[12] [통보] 사항

1. 제 목 : 아파트 공용부위 벽돌쌓기 설계기준 수립 미흡
2. 조치부서 : ◇◇◇◇◇◇◇처
3. 관 련 자 :
4. 내 용 :

【붙임1】 경남지역본부 공용부위 조직벽체 적용 현황

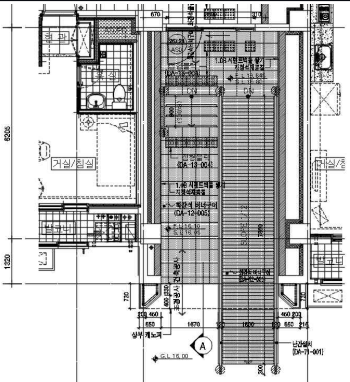
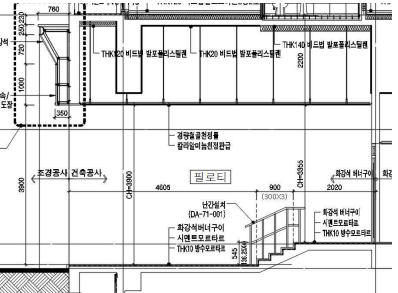
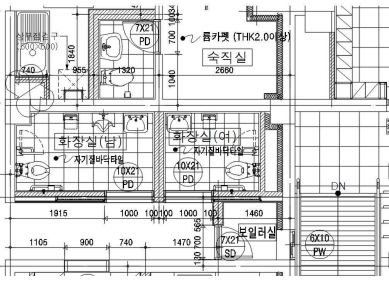
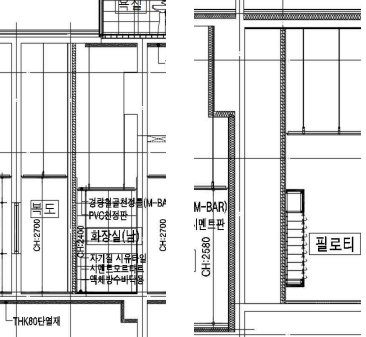
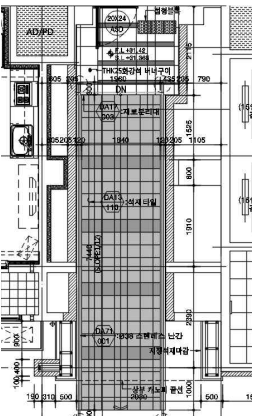
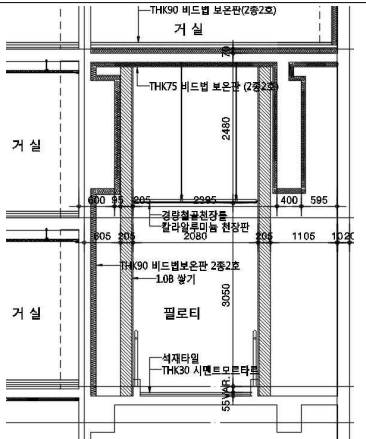
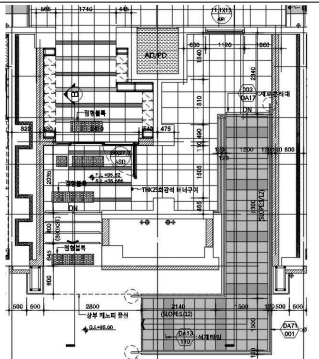
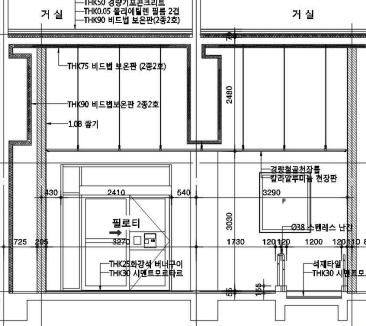
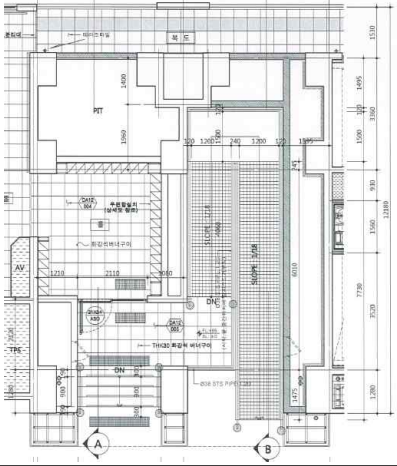
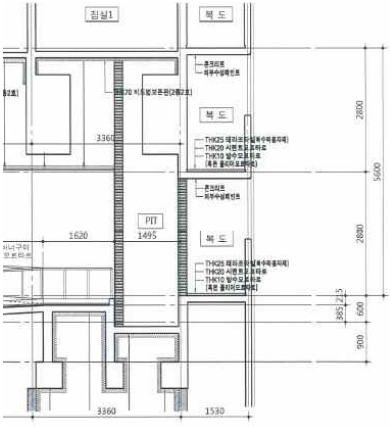
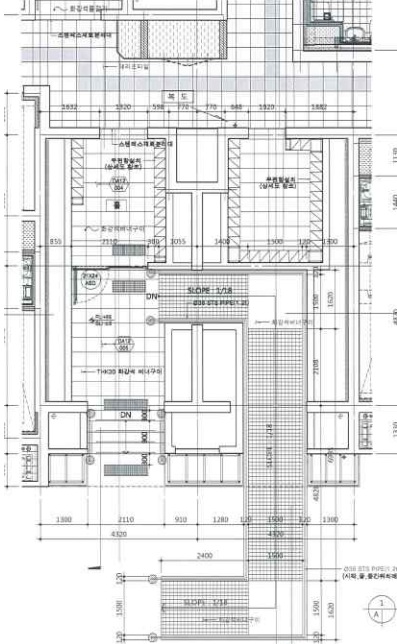
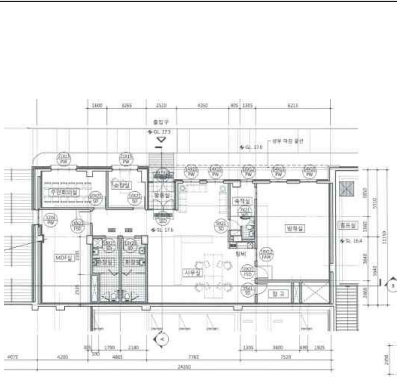
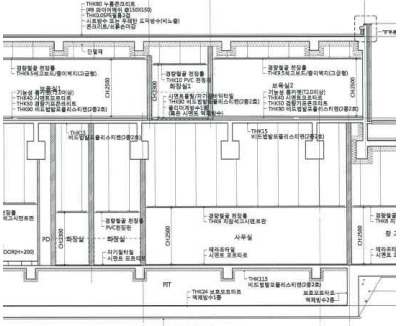
그 결과 금번 2018년도 경남지역본부 종합감사 기간 중 본부 내 아파트 건설공사 현장에 대한 설계 및 시공현황 조사에서는 [붙임 1]과 같이 여전히 해당부위에 대한 마감기준이 개선되지 않아 불합리한 설계 및 시공이 반복되고 있으므로 해당사항에 대한 재촉구를 통해 해당부위가 적정하게 시공될 수 있도록 함이 타당하다.

지구명	설계현황		비고
	평면	단면	
 (501동)			최고높이: 6.2 쌓기공법: 1.0B 부 위: 피로티
 (502동)			최고높이: 6.2 쌓기공법: 0.5B 부 위: 피로티
 A3 (301동)			최고높이: 6.2 쌓기공법: 1.0B 부 위: 피로티
 A3 (305동)			최고높이: 6.2 쌓기공법: 1.0B 부 위: 피로티

지구명	설계현황		비고
	평면	단면	
○○○○○ A-3 (301동)			최고높이: 6.2 쌓기공법: 1.0B 부 위: 피로티
○○○○○ A-3 (303동)			최고높이: 6.2 쌓기공법: 1.0B 부 위: 피로티
○○○○○ A-3 (관리사무소)			최고높이: 6.2 쌓기공법: 1.0B 부 위: 피로티

아파트 공용부위 벽돌쌓기와 관련하여 추가로 검토 중인 구조 및 화재안전 기준 등을 조속히 보완하여 설계기준을 수립하시기 바라며, 공사진행지구에 대해서는 품질보완(대체공법 검토) 계획 등을 마련하여 적정 품질을 확보할 수 있도록 조치하시기 바랍니다 (통보).
